Betreft: zienswijze concept Nota Reikwijdte en Detailniveau Oer De Baars
Goirle, 22 juli 2025

Hierbij sturen we u onze zienswijze op de ter inzage gelegde concept Nota Reikwijdte en Detailniveau Oer De Baars.

Het gekozen onderzoeksgebied is te beperkt

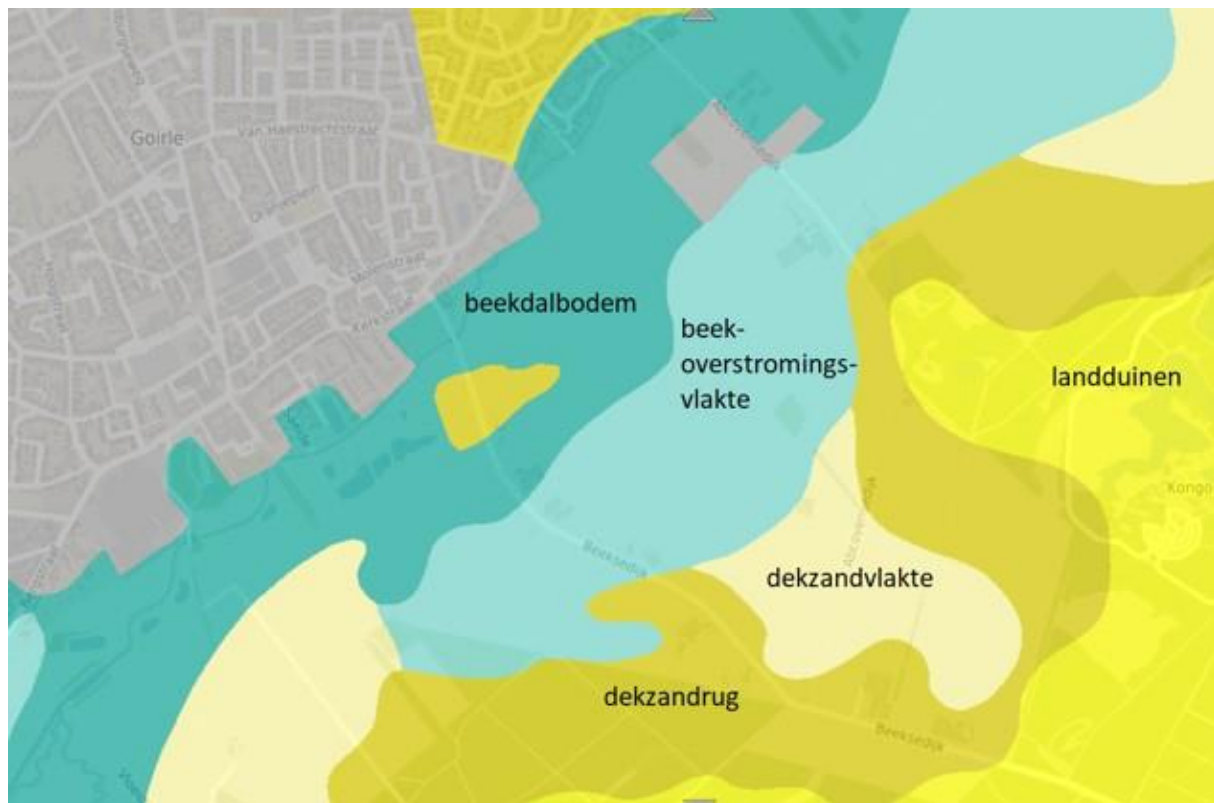
Wij zijn van mening dat het gekozen plangebied veel te beperkt is waardoor er niet echt significante verschillen in de alternatieven zullen ontstaan. Zo is bijvoorbeeld niet onderbouwd waarom de gemeenten Goirle en Hilvarenbeek verschillende afstanden hanteren als minimale afstand tot de bebouwde kom. Dit wordt in de NRD gepresenteerd als een hard, vaststaand feit maar is een politieke beslissing zonder een inhoudelijke onderbouwing. Die grenzen kunnen door de bevoegde gezagen ook anders bepaald worden. Door het kiezen van zo'n beperkt plangebied komen de awindmolens in de beekdalen te staan. Beekdalen, en ook de daar aanwezig flora en fauna, hebben een grote natuurwaarde en staan al door allerlei ontwikkeling onder grote druk.
